INFORME DE AUDITORIA AMBIENTAL

“Recapado en mezcla asfáltica en Ruta 27, tramo 15K500 – 36K000 y reconformación de Ruta 30, tramo 222K000 – 245K000”.

Empresa constructora: Ramón C. Álvarez SA

Fecha informe: 19/02/2024

Foto 12.1-11, P05. Depósito de lubricantes en local con techo y envallado correctos. Sin embargo, hay bidones en bandejas no aptas para transporte de lubricantes.

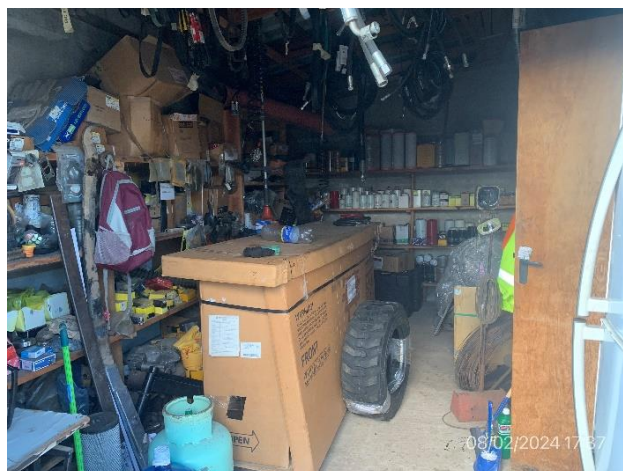
Ref.	Descripción	Requisito
06	En local destinado a depósito de lubricantes del obrador – P05 – está en condiciones correctas. Sin embargo, las bandejas donde se alojan algunos bidones de aceite y otros hidrocarburos son inapropiadas por ser caladas.	Apartado 10.2 del MAV 1998.
Evidencia: Foto 12.1-11		Código del hallazgo: PEL – 6

Foto 12.3-2, P09. Residuos mezclados, acopio temporal en condiciones inadecuadas.

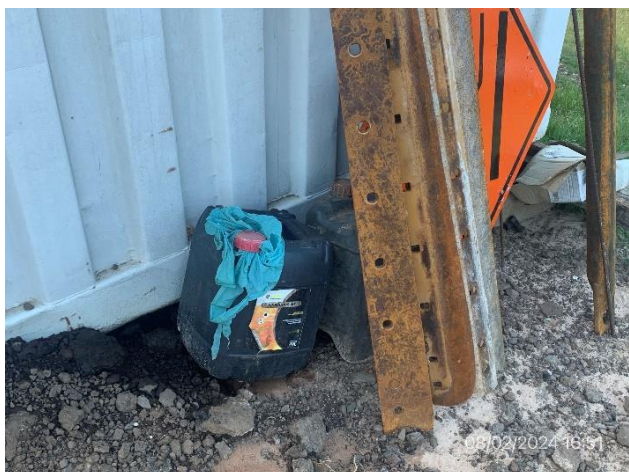
Ref.	Descripción	Requisito
03	En el obrador secundario de la empresa – P09, Ruta 30 progresiva 246K600 a (-) – la infraestructura es precaria y no permite una gestión de residuos ni una prevención de derrames de acorde al PGA de la empresa y al MAV 1998. En consecuencia existen residuos mal acopiados y lubricantes alojados en zonas no previstas para tal fin.	Apartado 10.2 del MAV 1998.
Tipo de NC: 2		Código del hallazgo: RS – 6, PEL – 6.
Evidencia: Foto 12.3-2, Foto 12.3-3
